ERRATUM – DOSSIER DE CONCERTATION

Daté du lundi 16 décembre 2019

PAGE 14 :

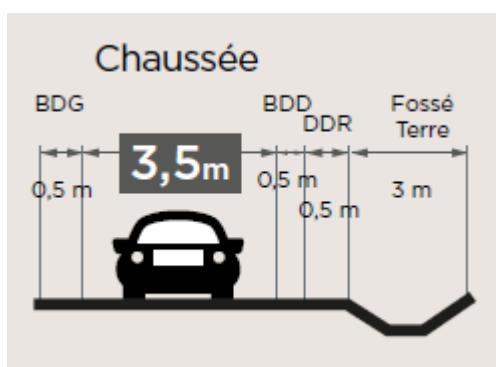
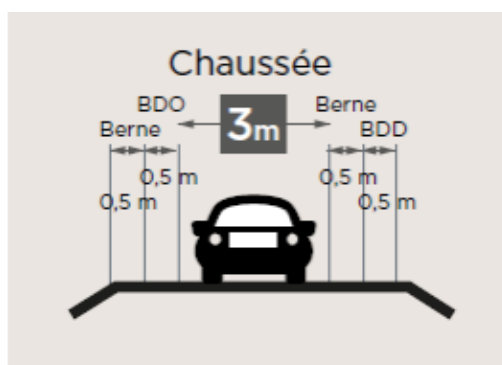
Il y a une inversion entre les profils en travers représentant la bretelle et la voie de desserte.

Le schéma correspondant au profil en travers de la bretelle est le schéma suivant :

Le schéma correspondant au profil en travers de la voie de desserte est le suivant :

Pour le profil en travers de la bretelle, les dimensions privilégiées sont les suivantes :

BDG : 0,7m + Chaussée : 3,5m + BDD : 1m + DDR : 1,2m + fossé : 3m

Dans les zones contraintes, les dispositifs de retenue et d'assainissement pourront être réduits.

Pour le profil en travers de la voie de desserte, les dimensions privilégiées sont les suivantes :

Berne : 0,5m + BDD : 0,5m + chaussée : 3m + BDD : 0,5m + berne : 0,5m

Page 25 :

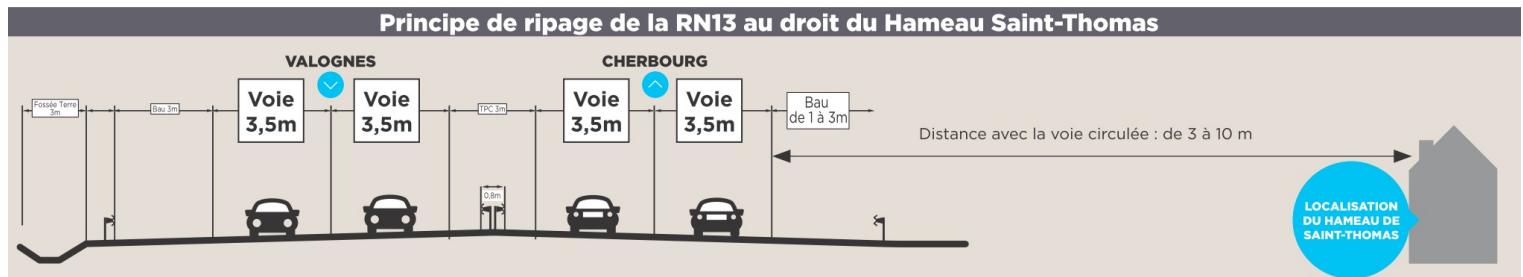
Sur le profil en travers présenté, l'éloignement entre les bâtiments du hameau Saint-Thomas et la voie circulée de la RN13 varie entre 3 et 10m selon la variante retenue.

Le profil en travers est donc à remplacer par le profil en travers suivant :
